DIRECTION DE L'ÉVALUATION ENVIRONNEMENTALE DES PROJETS HYDRIQUES ET INDUSTRIELS

**Rapport d'analyse environnementale de la demande
de soustraction de la procédure d'évaluation et d'examen des
impacts sur l'environnement du projet de construction d'urgence
d'une nouvelle prise d'eau dans le lac Éric sur le territoire
du village de Grandes-Piles par la Ville de Saint-Tite**

Dossier 3216-02-046

Le 20 novembre 2013

FIGURE 3 REPRÉSENTATION DE LA VARIANTE DE RÉALISATION RETENUE

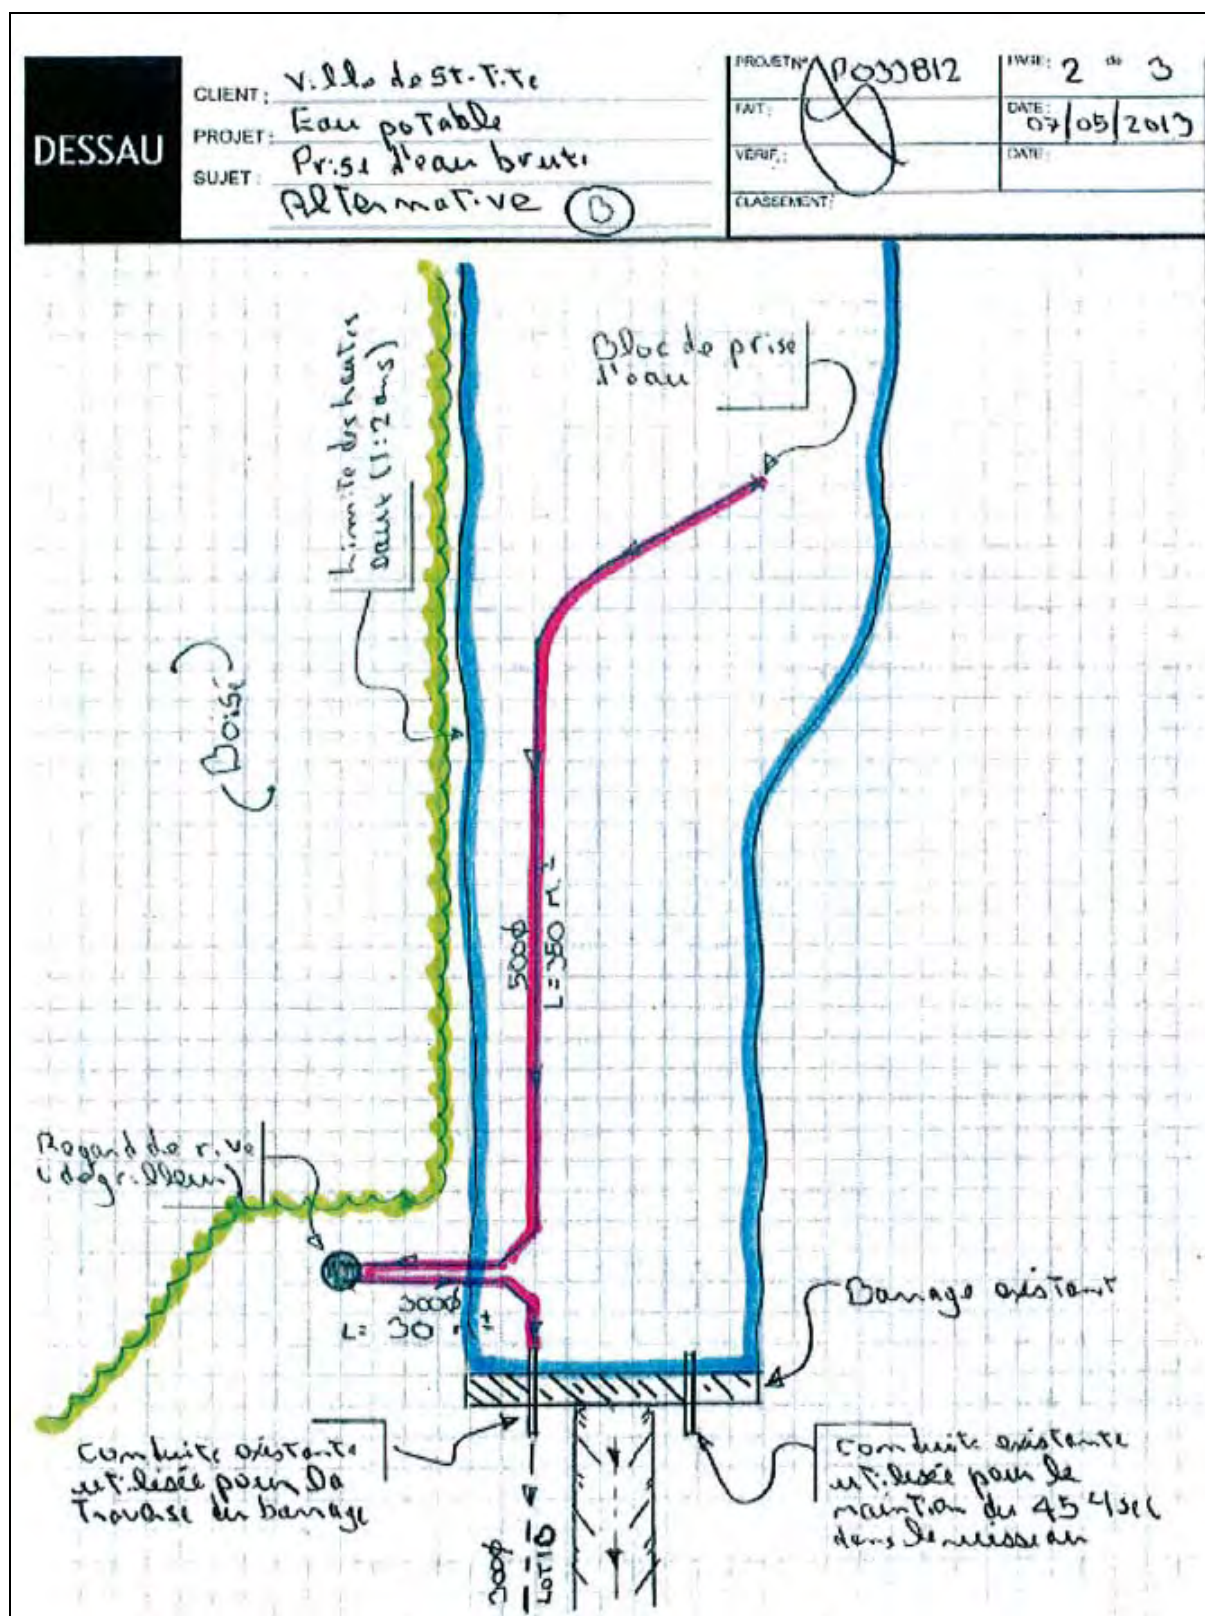
De toutes les variantes proposées par l'initiateur, la variante retenue, qui consiste à installer la nouvelle prise d'eau dans le secteur plus profond du lac et la conduite d'amenée dans le littoral, constitue la variante la plus acceptable sur le plan environnemental. Cette position a d'ailleurs été indiquée par le MDDEFP dès l'élaboration du projet de mise aux normes en 2010, pour lequel il joue le rôle de coordonnateur technique (MDDEP, 2008).

La variante visant à reconstruire la prise d'eau à son emplacement actuel, soit dans le secteur peu profond juste en amont du barrage, nécessite le creusage d'un canal d'amenée d'environ 350 mètres de long à partir du secteur plus profond du lac. En plus de présenter sensiblement les mêmes impacts que les travaux reliés à l'installation d'une conduite d'amenée dans le littoral, cette variante pourrait engendrer une hausse considérable des MES dans le plan d'eau pendant les travaux, nécessiterait la gestion d'un volume considérable de sédiments excavés, estimé à environ 5 200 m³, et viendrait modifier de façon permanente l'habitat du poisson. Selon l'initiateur, le fond du canal devrait avoir une largeur d'environ un mètre et demi et se trouver à une profondeur variant de deux à trois mètres par rapport au profil actuel du fond du lac. Afin d'éviter des affouillements et un ensablement excessif du canal, les pentes de l'excavation, de l'ordre de 2H:1V, devraient être stabilisées avec un empierrement d'un calibre minimal de 100 à 200 mm. Avec une profondeur minimale de deux mètres, la largeur du canal serait d'au moins 9,5 mètres dans le littoral. Le secteur en amont du barrage constitue la partie la plus étroite du lac et présente une largeur approximative de 30 mètres. Le tiers de la largeur du lac dans ce secteur serait donc affecté et empierré de façon permanente. Cette variante pourrait aussi entraîner la nécessité de dragages d'entretien, ce qui engendrerait des impacts récurrents sur le milieu, notamment l'habitat du poisson, l'intégrité des berges et la qualité de l'eau, qui, rappelons-le, constitue la source d'eau potable de la ville. Finalement, cette variante localise la nouvelle prise d'eau dans le secteur du lac qui semble plus propice à l'éclosion de cyanobactéries. Bien que le système de traitement prévu à la nouvelle usine, soit par nanofiltration membranaire, est reconnu comme étant efficace contre les cyanobactéries et cyanotoxines, il demeure un risque de colmatage sévère des membranes du système. Cela irait

Pour ce qui est de la variante d'installation de la conduite en rive, celle-ci nécessiterait l'excavation d'une tranchée d'environ 350 mètres de long, 30 mètres de large et d'une profondeur pouvant atteindre 11 mètres par endroits de façon à maintenir un écoulement par gravité. Cela entraînerait la mise à nu de la bande de protection riveraine dont la valeur écologique est très importante, d'autant plus que cette dernière est principalement constituée d'un couvert forestier mature et en trois strates (herbacée, arbustive et arborescente). Même si la rive était revégétalisée à la fin des travaux, le retour à un couvert forestier mature prendrait des années. La bande riveraine joue un rôle de stabilisation des berges et agit à titre de barrière contre l'apport de sédiments et de polluants comme le phosphore vers le plan d'eau, tout en diminuant l'impact du rayonnement solaire sur la température de l'eau. La perte de 350 mètres de bande riveraine pourrait donc avoir un impact majeur sur la qualité de l'eau du lac Éric. L'installation de la prise d'eau ne doit pas se faire au détriment de la santé du lac. Pour ces raisons, cette variante n'est pas acceptable sur le plan environnemental, d'autant plus que l'initiateur a indiqué dans sa demande que les coûts seraient supérieurs à ceux de la variante avec le passage de la conduite en littoral.

En conclusion, la variante proposée et retenue par l'initiateur est la seule qui est acceptable sur le plan environnemental et dans une optique de développement durable. En effet, elle est de moindre impact par rapport aux deux autres options et semble la plus appropriée d'un point de vue d'efficacité et de pérennité du nouveau système de distribution d'eau potable. D'un point de vue économique, il est possible que les coûts de construction soient supérieurs à ceux de la variante du creusage d'un canal d'amenée. Le MAMROT est d'ailleurs en attente de la démonstration des coûts pour cette variante avant de pouvoir convenir de l'admissibilité financière de la variante retenue. Les coûts d'entretien de la variante de creusage d'un canal seraient probablement supérieurs, sans compter le coût des mesures de compensation de la perte d'habitat du poisson et de renaturalisation des berges, mais le MAMROT ne considère pas ces coûts dans son analyse des variantes. La Ville de Saint-Tite s'est donc engagée à assumer les coûts supplémentaires associés à la variante retenue, advenant que cette dernière ne soit pas la moins coûteuse et que le MAMROT ne considère pas le différentiel de coût admissible au financement.
